**AVIS RELATIF À LA PROTECTION
CONTRE LES EVENTUELS EFFETS NOCIFS ET NUISANCES
PROVOQUÉS PAR LES RAYONNEMENTS NON IONISANTS
GÉNÉRÉS PAR DES ANTENNES ÉMETTRICES STATIONNAIRES**

Commune : ASSESSE - Exploitant : PROXIMUS

Référence exploitant : 83MAI_00

Rapport n° 152 / 2024

Figure 1 : Vue en plan des lieux de séjour et des points de contrôle

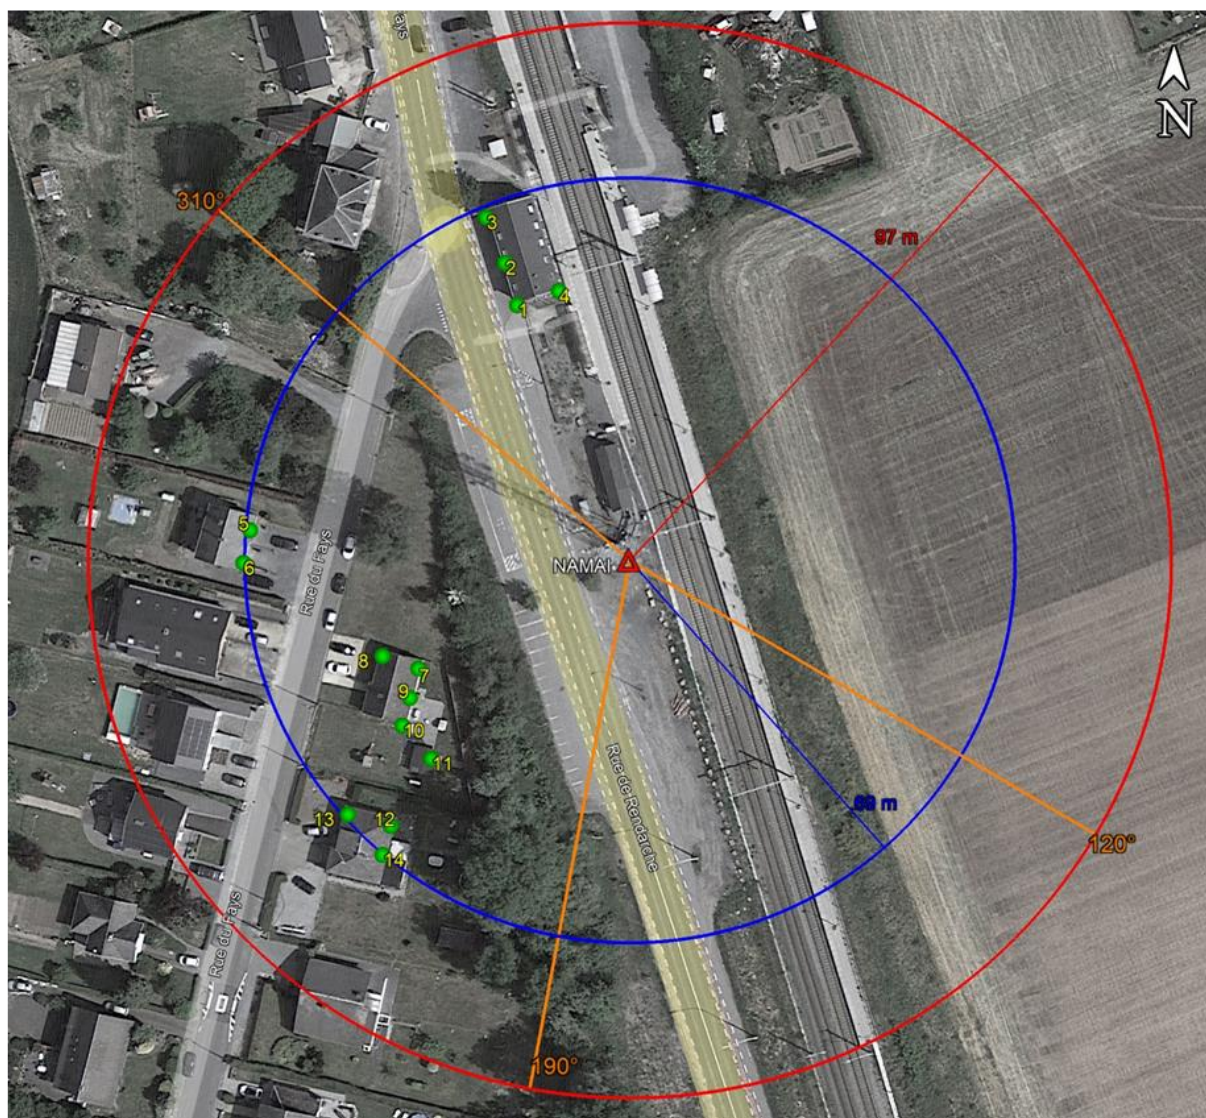
N° point de contrôle	LS	Atténuation (dB)	Indice d'exposition relatif à la limite par installation IE_i
2	LS1	3,0	0,013
1	LS1	3,0	0,012
3	LS1	3,0	0,011
12	LS12	3,0	0,010
14	LS12	3,0	0,010
4	LS1	3,0	0,009
5	LS5	3,0	0,009
13	LS12	3,0	0,008
6	LS5	3,0	0,008
10	LS7	3,0	0,007
11	LS11	3,0	0,007
9	LS7	3,0	0,006
8	LS7	3,0	0,005
7	LS7	3,0	0,005

En ce qui concerne les antennes de l'installation mentionnées dans le tableau 1, la distance maximale à laquelle la limite pourrait être atteinte, à l'extérieur, est égale à 96,2 m. S'il n'y a pas de LS à une distance inférieure, les antennes respectent forcément la limite d'immission.

Dans le cas des LS situés à l'intérieur des bâtiments, une atténuation d'obstacle est prise en compte et il en résulte que la distance maximale à laquelle la limite pourrait être atteinte se réduit à 68,1 m.

Les résultats de l'évaluation décrite au paragraphe 4 indiquent que les antennes émettrices stationnaires de l'installation faisant l'objet du présent avis ne produisent pas, dans un lieu de séjour, un rayonnement électromagnétique maximum supérieur aux limites fixées à l'article 4 du décret.

Figure 2 : Vue en plan des installations d'antennes dans un rayon de 300 mètres autour de l'installation faisant l'objet de la demande d'avis

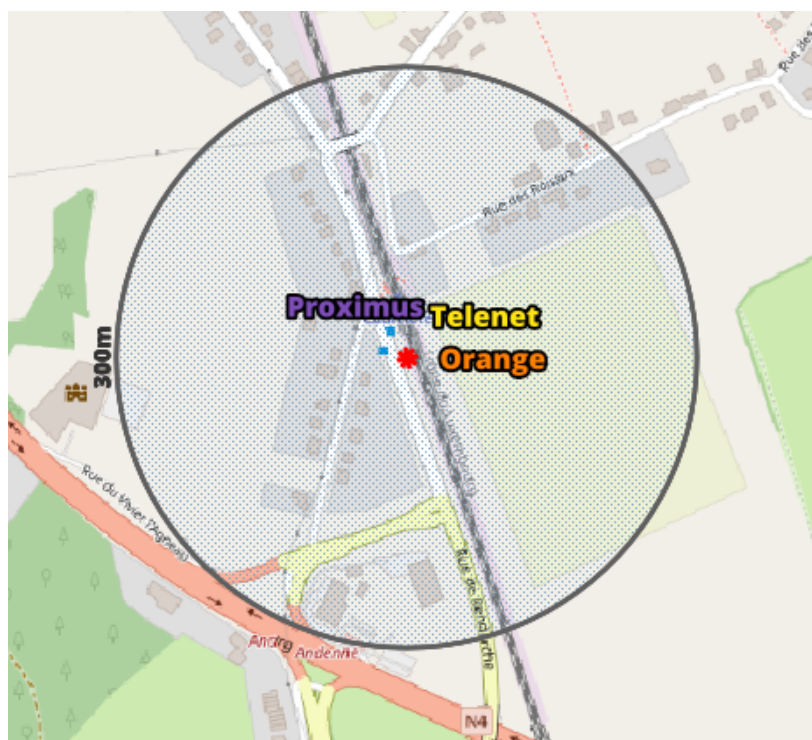
Compte tenu du nombre d'installations localisées dans la figure 2, il apparaît que l'intensité du rayonnement électromagnétique généré, dans les lieux de séjour situés à proximité de l'installation référencée dans le paragraphe 2, par l'ensemble des antennes émettrices stationnaires de l'ensemble des exploitants du même site d'antennes émettrices stationnaires respecte la limite fixée à l'article 4, § 2 du décret.
